710 - INSP
 ISO/IEC 17020
 Origineel verslag

Verkoop [Afd 8.4.2]

Verslagnummer: 5/27092024/38639/1/2

Inspectie adres: Kromveldstraatje 17, 9940
 Evergem (België)
 De fundering dateert van: Voor 1 oktober 1981
 Type: Verkoop [Afd 8.4.2]

Elektrisch bord

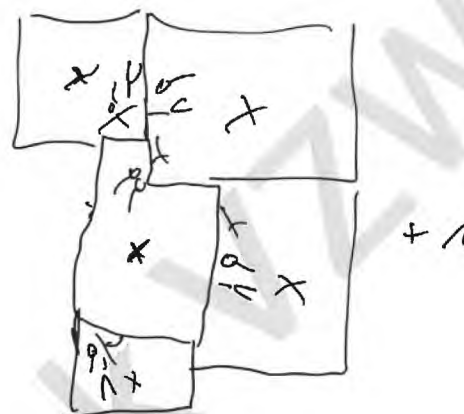
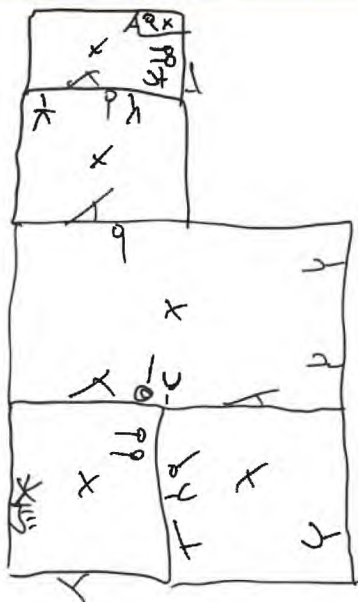
- De voedingskabel van het hoofdbord is niet conform. - oAfd 4.4.1.5; Hfst 2.7
- De aardingsonderbreker is niet conform of afwezig. - oAfd 5.4.3.5
- Het eendraadsschema en situatieplan zijn niet aanwezig. - oAfd 3.1.2.1

- De sectiegrootte van de overbruggingen in de borden is niet aangepast aan de grootte van de beveiliging tegen overstromen. - oAfd 4.4.1.5
- De kringen, de onderbrekingstoestellen en of de beschermingstoestellen zijn niet duidelijk en zichtbaar gekenmerkt. - Afd 3.1.3

- De installatie is niet aangevuld met een differentieelstroombeschermingsinrichting met hoge of zeer hoge gevoeligheid, - oAfd 4.2.4.3
- De isolatieweerstand van de installatie is onvoldoende. - oAfd 6.4.5.1

- Geleiders van het type VOB zijn niet in een buis geplaatst en/of zoals het zou moeten. - oAfd 5.2.9.3
- Een of meerdere stopcontacten zijn niet van kinderbeveiliging voorzien. - oAfd 4.2.2.3.b; Afd 8.2.1; Afd 8.2.2
